SERVICE INFO – FAG 0040

Бележки при монтажа

Модифицирана осигурителна шайба за колесна главина за оси BPW

Производител на оси: BPW

Фигура 2: Колесна главина с модифицирана осигурителна шайбата и гайка на оста с голяма периферия

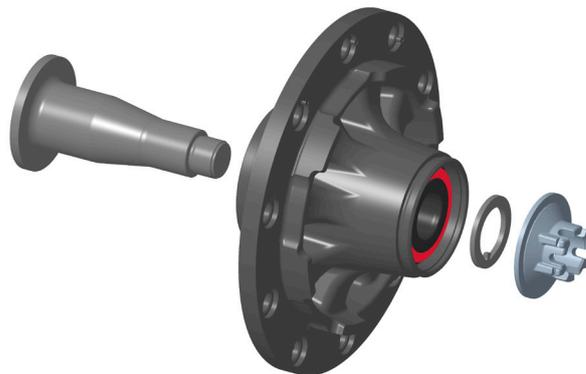
Когато монтирате горепосочените колесни главини с помощта на FAG SmartSet, предварително инсталираната осигурителна шайба трябва да бъде премахната! Вместо това трябва да се монтира осигурителна шайба, включена в комплекта колесна главина (Фигура 2).

Тъй като колесният лагер има нестандартен дизайн, оригиналната осигурителна шайба не е достатъчно дебела, за да създаде необходимото разстояние между периферията на гайката на оста и колесния лагер. По време на работа, това причинява повреда на уплътнението и колесният лагер се поврежда преждевременно. Доставената осигурителна шайба е по-дебела, което гарантира, че има достатъчно разстояние между компонентите.

Фигура 1: Осева гайка с малка (ляво) и голяма (дясно) периферия

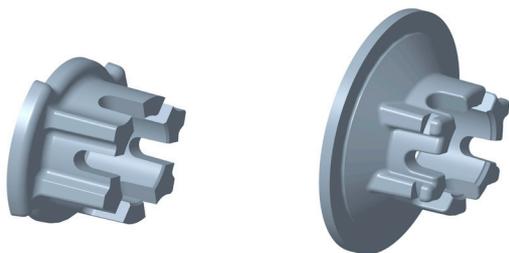
На колесните главини на осите BPW могат да бъдат монтирани осеве гайки с малка или голяма периферия (Фигура 1). Гайките на оста с голяма периферия винаги са снабдени с осигурителна шайба.
